RAPORT DE AUDIT DE SIGURANȚĂ RUTIERĂ

„Amenajare intersecție cu sens giratoriu în zona drumului național DN 39 (E87) km 23+190”

Faza de proiectare – DALI - Documentația de Avizare a Lucrărilor de Investiție

Data: 20/12/2021

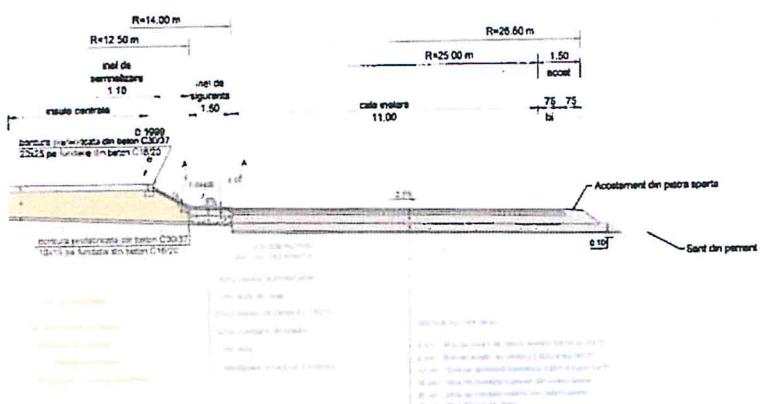
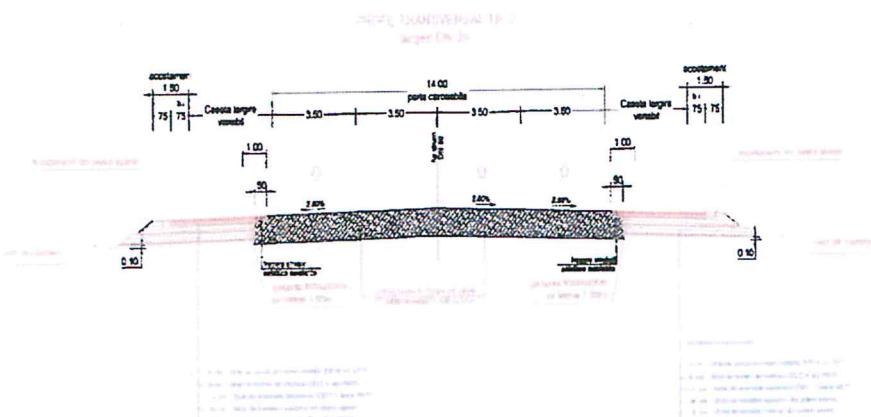
Din analiza profilelor transversale puse la dispoziție în piesele desenate s-au identificat profile TIP 1,2 și 3, aferente intersecției și a drumului național DN 39.

Recomandare: Se va completa documentația cu profile transversale și pentru celelalte drumuri care acced în intersecție.

3. Traseu: Plan de situație și profil longitudinal

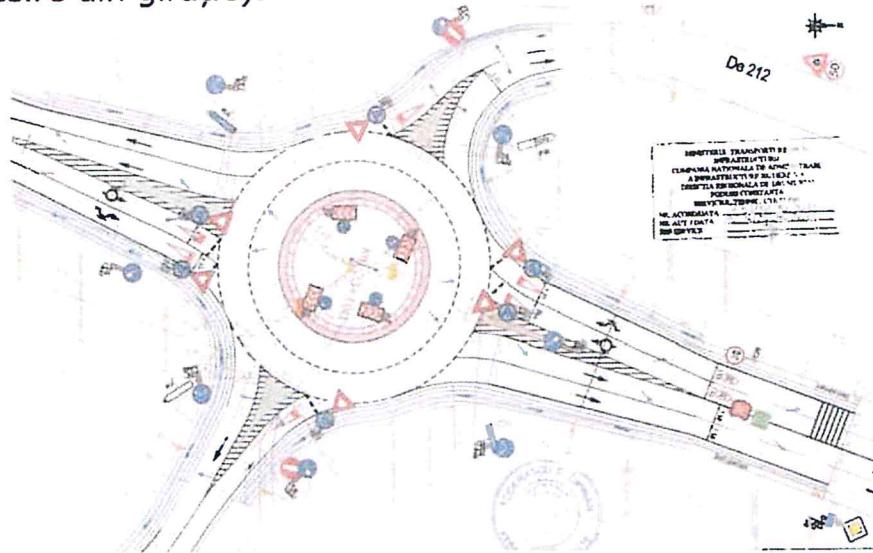
3.1 Analiză: Nu sunt prezentate profile longitudinale a drumurilor care acced în intersecție.

Recomandare: Se va completa documentația cu profile longitudinale a drumurilor care acced în intersecție.
